Avis délibéré de l’Autorité environnementale sur la modification de l’unité de méthanisation « Bioloie » située aux Essarts-en-Bocage (85)

n°Ae : 2022-104

Avis délibéré n° 2022–104 adopté lors de la séance du 22 décembre 2022

Figure 4: Volumes de digestat produits (source : dossier)

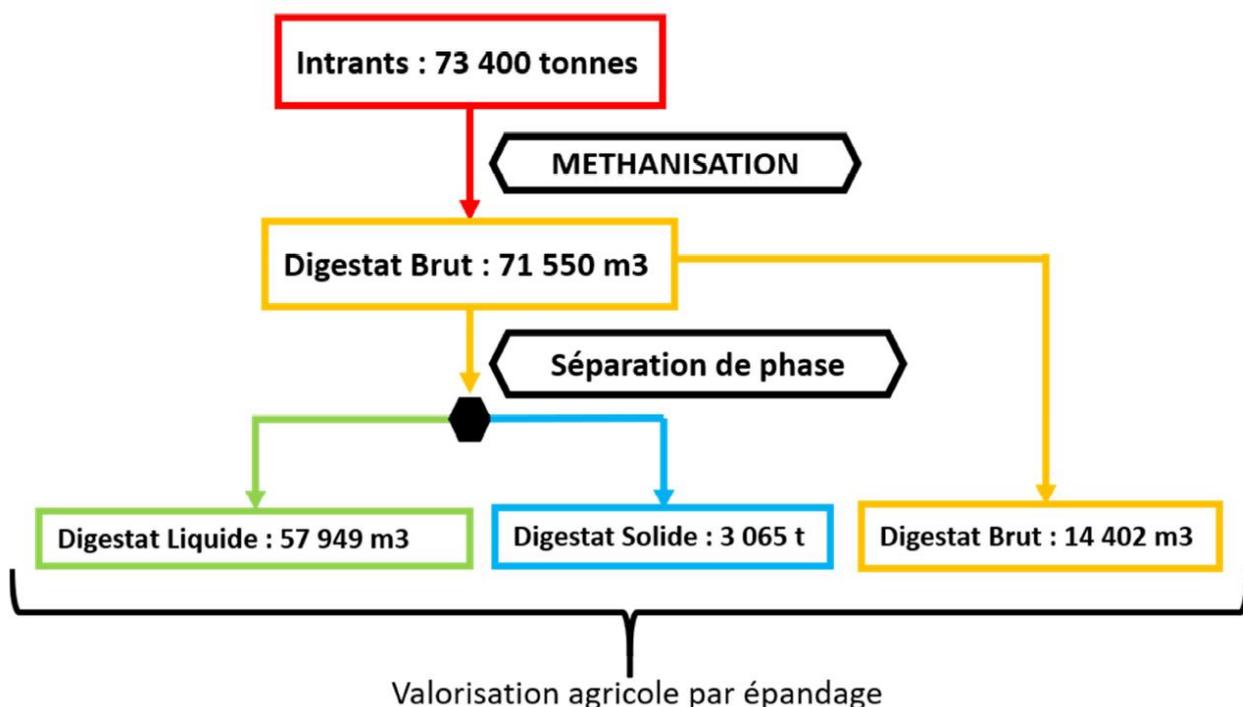
L'Ae observe que ces données sont représentatives du fonctionnement de l'unité avec un étage de centrifugation pour la séparation de phase. L'abandon de ce procédé qui conduisait à injecter de l'eau et des polymères pour faciliter la séparation des matières solides nécessite de réactualiser les valeurs présentées dans ce schéma.
